# 大型バスのかじ取装置のリコールについて

## リコール届出番号1913

平成19年7月17日、日産ディーゼル工業株式会社は下記のリコールを国土交通大臣に届け出しました。

# 改善箇所説明図

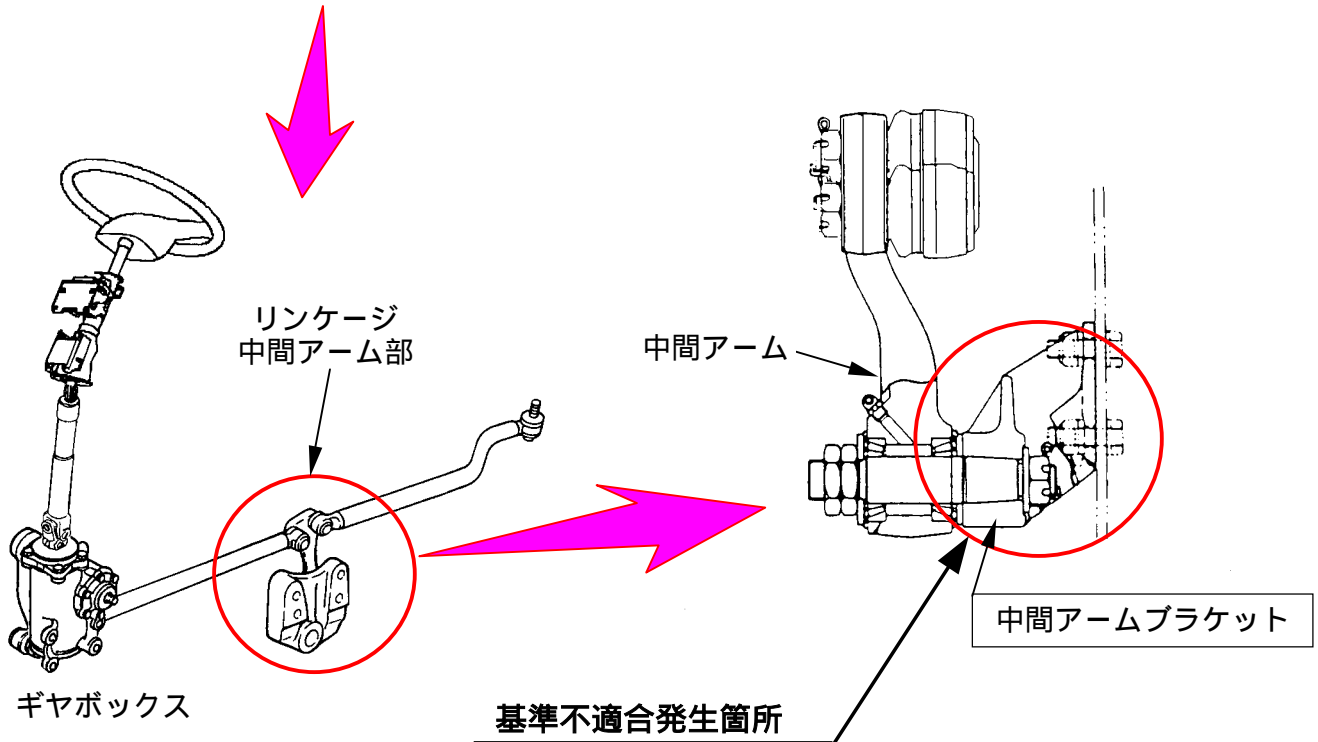
かじ取装置のリンケージ中間アームブラケットの強度が不足しているものがある。そのため、そのまま使用を続けると当該ブラケットに亀裂が発生し、最悪の場合、ブラケットが破損してハンドル操作ができなくなるおそれがある。

暫定措置として、全車両、中間アームブラケットを点検し、亀裂が入っているものは新品に交換する。  
なお、恒久対策が準備でき次第、速やかに恒久対策を実施する。

識別：中間アームブラケット側面に白色ペイントを塗布する。
